Teiländerung Gestaltungsplan «Schinebüel»

Öffentliche Auflage

Teiländerung Situation 1:500, Baubereiche Terrassenhäuser

Geschäfts-Nr.: BVUARE.23.168 (bitte in allen Korrespondenzen angeben)
Gemeinde: Birmenstorf
Bezeichnung: Gestaltungsplan Teiländerung "Gestaltungsplan Schinebüel"

Abbildung 1: Vgl. hierzu auch den Erläuterungsbericht zur BauV-Änderung vom 25. August 2021 sowie die Erläuterungen zum Bau- und Nutzungsrecht des Kantons Aargau

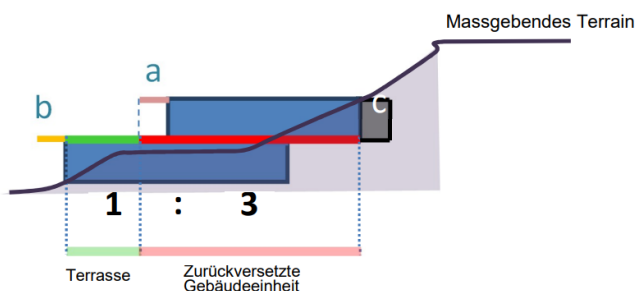
Im Vordergrund für die Beurteilung, ob ein Terrassenhaus vorliegt, steht der optische Eindruck. Daher werden gemäss Rechtsprechung nur die offenen Terrassenflächen als "Terrasse" (in Abbildung 1: grün) angerechnet. Überdeckte Teile der Terrassenfläche (a) zählen zur "zurückversetzten Gebäudeeinheit" (in Abbildung: rot/altrosa), es sei denn, es handle sich um blosser Dachvorsprünge (bis 60 cm), die dem Fassadenschutz dienen. Zur "Terrasse" zählt ferner nur die vor der Gebäudeeinheit liegende Fläche, und nicht auch allenfalls seitlich verlaufende Flächen. Übertagt die Terrasse die untere Gebäudestufe (b) darf sie ebenfalls nicht zur "Terrasse" (Terrassenfläche) gerechnet werden.

Bereits im Protokoll der Sitzung des Gemeinderats vom 12. Juni 2023 steht, das Verhältnis bei den jeweiligen Gebäudestufen von der Grundfläche Terrasse zur zurückversetzten Gebäudeeinheit sei im Sinne von § 17 BauV jeweils "weitgehend ausgeschöpft". Dennoch soll nun ein Teil der noch offenen Flächen überdacht werden. Ist das Verhältnis von der Grundfläche Terrasse zur zurückversetzten Gebäudeeinheit bereits jetzt "weitgehend ausgeschöpft", stellt sich die Frage, ob § 17 BauV bei einer zusätzlichen Überdachung noch eingehalten ist. Es ist deshalb zu prüfen, ob die Gebäude heute und auch künftig die kantonale Definition der Terrassenhäuser erfüllen und im vorliegenden GP künftig dieser Begriff verwendet werden soll. **(Vorbehalt)**
